INFORME DE HITO DE CONTROL
N° 006-2025-OCI/3948-SCC

**“EJECUCIÓN DE LA OBRA: CREACIÓN DE LA BERMA
CENTRAL Y ÁREAS VERDES DE LA AV. AGRARIA TRAMO
ENTRE LA AV. ANCHOVETA Y AV. CHINECAS DEL
DISTRITO DE NUEVO CHIMBOTE - PROVINCIA DE SANTA -
DEPARTAMENTO DE ÁNCASH”**

HITO DE CONTROL N° 3 - RECEPCIÓN DE LA OBRA

IMAGEN N°s 14 Y 15
UNIÓN DE ADOCÉSPED Y ADOQUIN CON CARPETA ASFÁLTICA Y CON SARDINEL PERALTADO

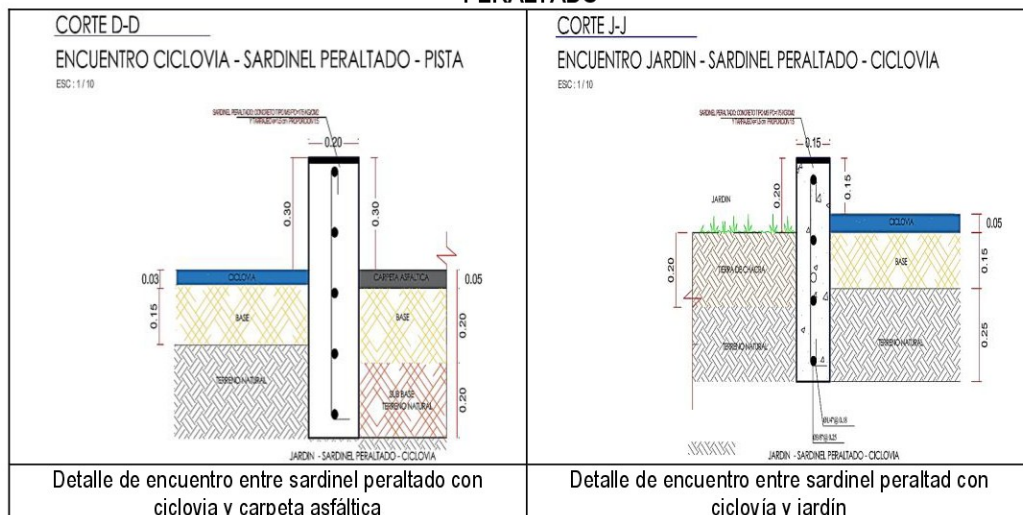
➤ **En relación a la Partida 2.1.2. Sardinel peraltado (Sub partida 2.1.2.5.1. Pintura de tráfico en borde de sardinel)**

La partida 2.1.2. Sardinel peraltado, según el expediente técnico, su ejecución está contemplada como unión entre la ciclovía y la carpeta asfáltica; entre otros, según detalla el plano "PSA-06 Plano sardineles y adoquín", tal como se muestra a continuación:

IMAGEN N°s 1, 2 y 3
TRAMO DE CICLOVÍA COMPRENDIDO POR LA CALLE 3 Y CALLE 4

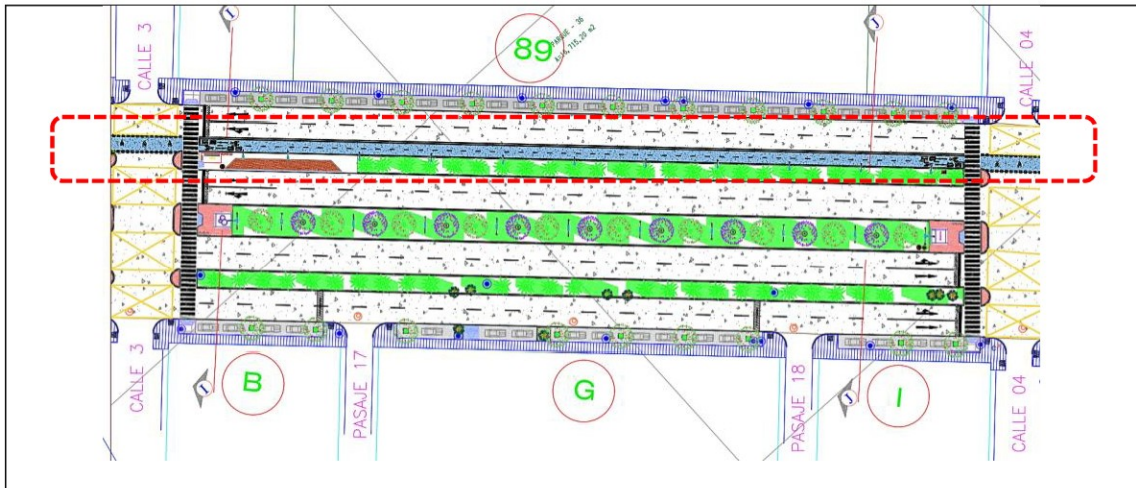
Vista en planta de la ubicación de las calles 3 y 4 de la ciclovía y zona de ejecución de la ciclovía

IMAGEN N°s 4,5 y 6
TRAMO DE CICLOVÍA COMPRENDIDO POR LA CALLE 4 Y CALLE 5

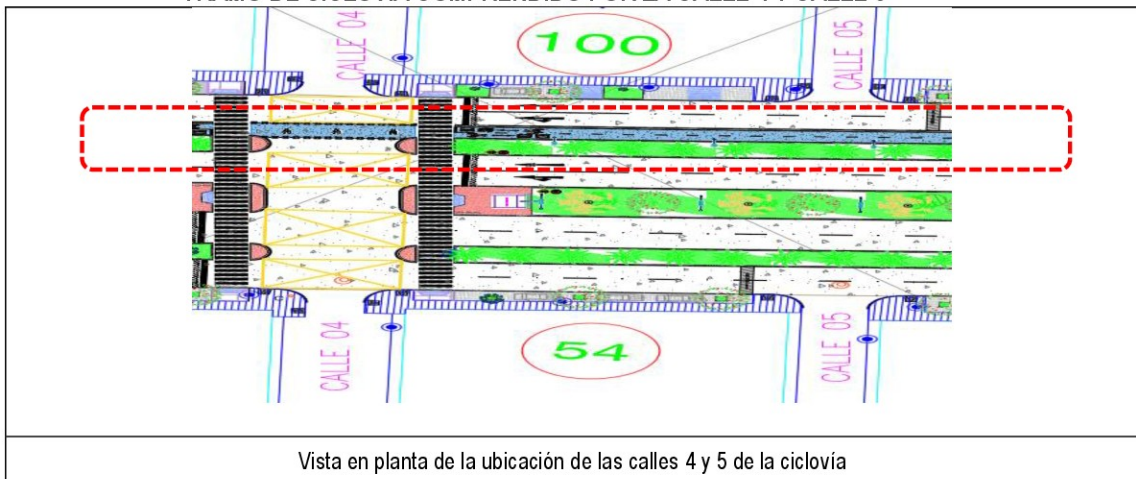
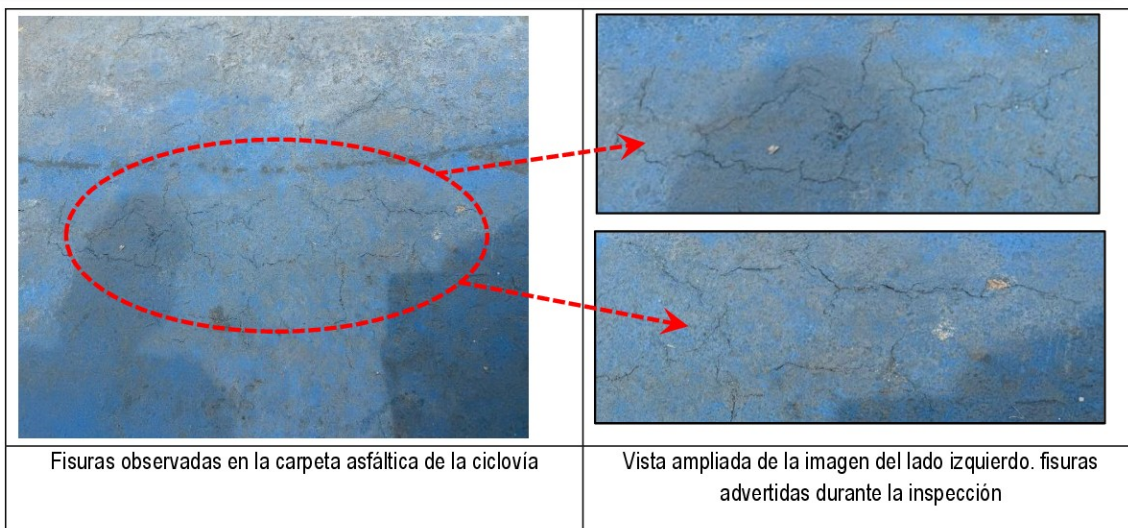
Vista en planta de la ubicación de las calles 4 y 5 de la ciclovía

IMAGEN N°s 7,8 y 9
TRAMO DE CICLOVÍA COMPRENDIDO POR LA CALLE 5 Y CALLE 6

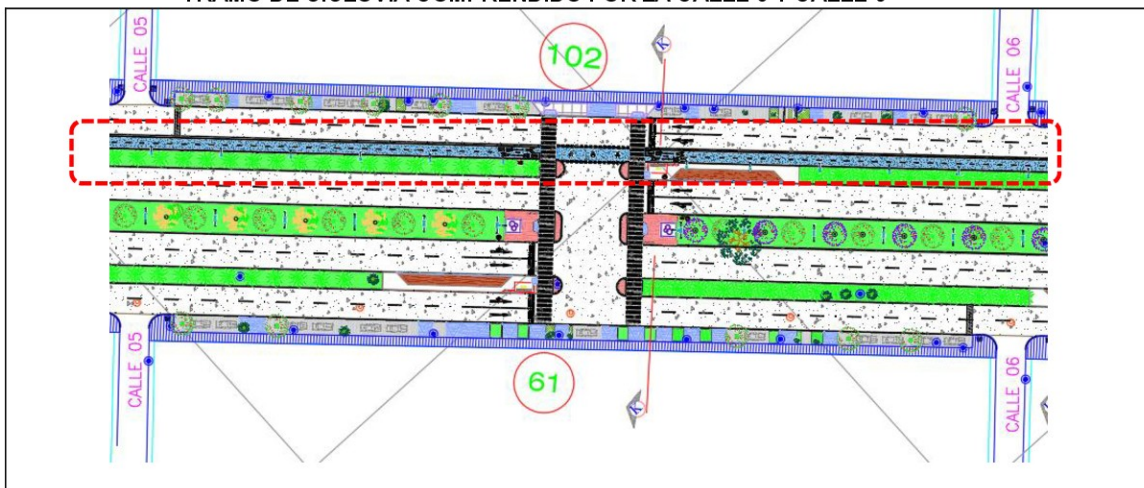
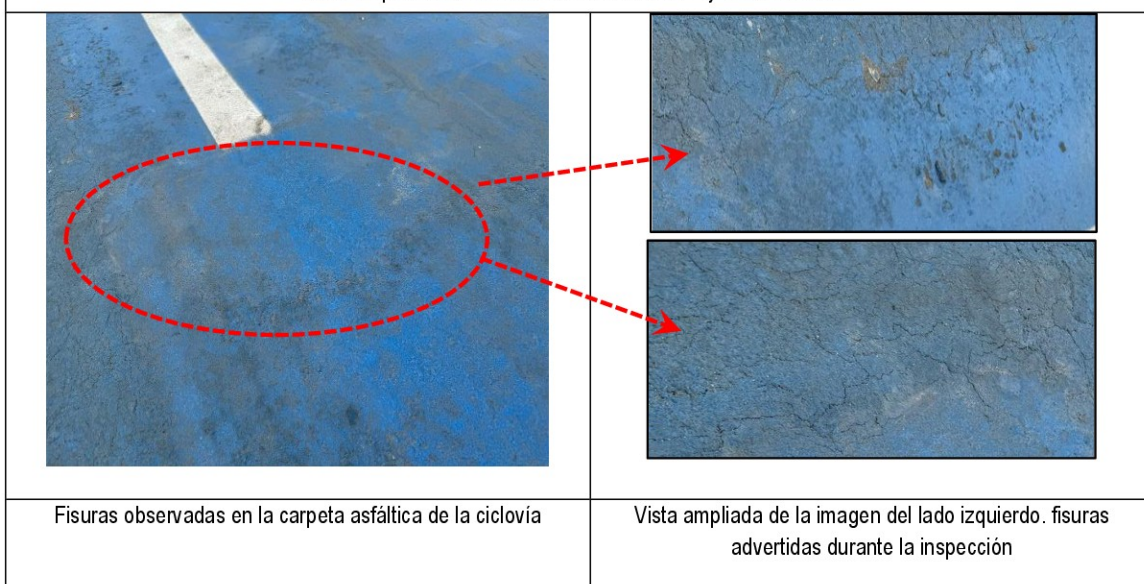
Vista en planta de la ubicación de las calles 5 y 6 de la ciclovía

FOTOGRAFÍA N° 43
INTERIOR DEL CUARTO DE BOMBAS

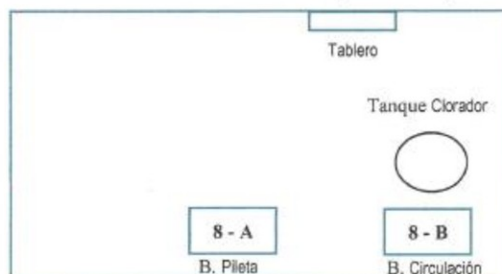
FOTOGRAFÍA N° 44
TANQUE CON PRESENCIA DE SEDIMENTOS EN EL FONDO

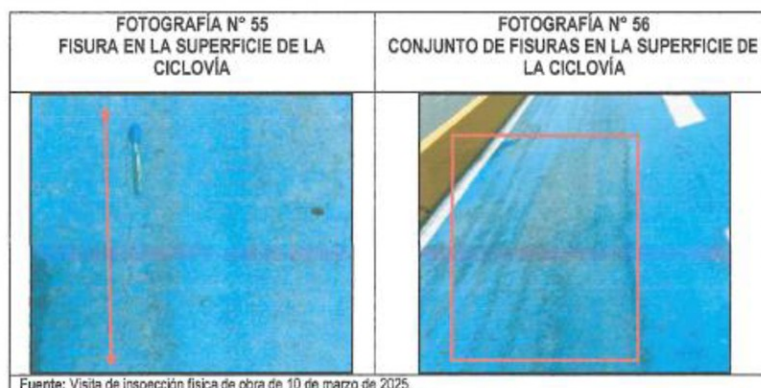
Entre el tramo de la Av. Naciones Unidas y la calle 2, se identificó juntas de dilatación entre los sardineles peraltados con material de asfalto fácilmente removible; conforme se muestra a continuación:

Entre la calle 2 y calle 3 se encontró sardineles peraltados con resquebrajamiento en la pintura de tráfico en el borde, conforme se muestra a continuación:

FOTOGRAFÍA N° 65
DESGASTE DE LA CARPETA ASFALTICA

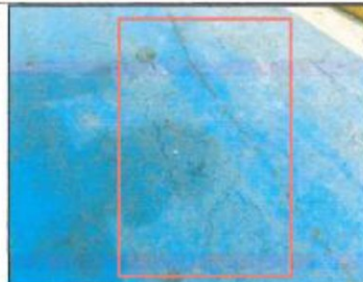
FOTOGRAFÍA N° 66
SARDINEL AGRIETADO EN LAS ESQUINAS

DISTRIBUCIÓN DE LOS ASPERORES (MZ 61 - 102)

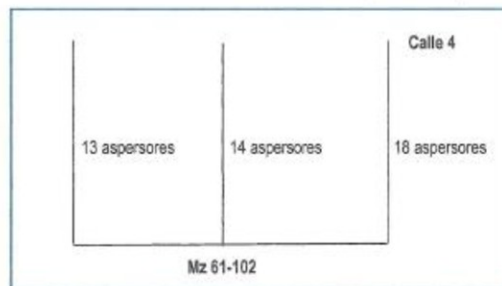
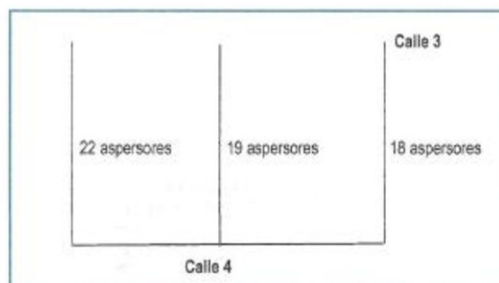
Entre la Av. Agraria y la Av. Central se encuentra ubicada la caseta de la electrobomba para riego de 5.5Hp, la cual es accionada desde el tablero ubicado en el cuarto de bombas de la pileta; además, se procedió a verificar la cantidad de aspersores y el personal de la Entidad mencionó que el suministro del riego de dicha electrobomba abarcaba tres (3) tramos, conforme se muestra en las siguientes fotografías:
